# Straßenverkehrstechnische Planung

## Schlussverschickung

Veloroute EM

VR 14 Elbgaustraße

# Planungsquerschnitt 6, Elbgastraße 220

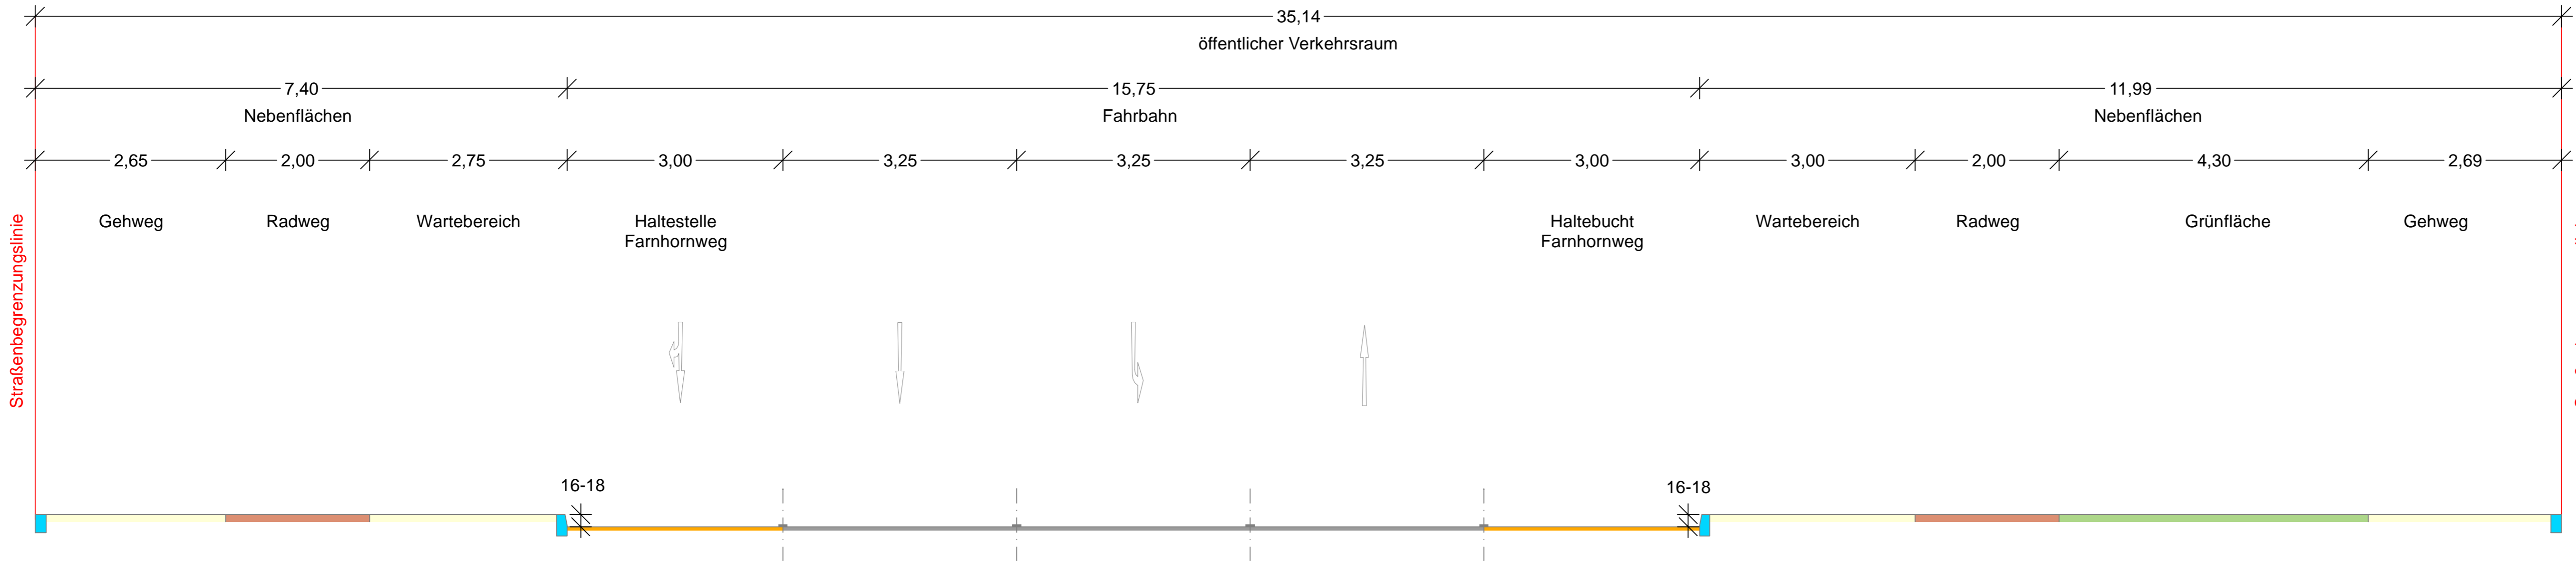
i11	<b>LSBG – S3 + Regionalbeauftragte/r</b>	
i11.1	<b>Querschnitt 6:</b> TB-Einfassung bei Betonbushaltestellen	<p><b>Wird in der Ausführungsplanung berücksichtigt.</b></p>
i11.2	<b>Querschnitt 8:</b> <ul style="list-style-type: none"> <li>- Klare Abgrenzung in der Wortung → Überfahrt anstatt Grundstückszufahrt!</li> <li>- Es gibt keine Überfahrt im Bereich eines Längsparkstreifens! S. Musterzeichnung „Darstellung von Überfahrten bei Längsparken“</li> </ul>	<p><b>Wird im Zuge der weiteren Planung berücksichtigt.</b></p> <p><b>Wird im Zuge der weiteren Planung geprüft.</b></p>
i11.3	<b>Querschnitt 19:</b> 3cm Bordansicht zw. Radweg und Gehweg → Stürze vorprogrammiert?	<p><b>Kenntnisnahme</b></p> <p><b>Die bauliche Trennung zwischen Fuß- und Radverkehr mittels einer 3cm Bordansicht ist gewollt.</b></p>
i11.4	<b>Verkehrsplan 01:</b> <ul style="list-style-type: none"> <li>- Ausbildung der Radwegaufleitung → siehe Musterzeichnung</li> <li>- „Bestandsbord“ bedeutet?</li> <li>- Befestigung der Überfahrten</li> <li>- Einbau von Radsteinen bei Parkstreifeneinfassung</li> </ul> (Lagepläne hier nicht dargestellt)	<p><b>Wird im Zuge der weiteren Planung berücksichtigt.</b></p> <p><b>In der Ausführungsplanung werden die Bereiche, in denen das Bestandsbord gehalten werden kann, konkretisiert.</b></p> <p><b>Wird nach den geltenden Regeln umgesetzt.</b></p> <p><b>Wurde berücksichtigt.</b></p>
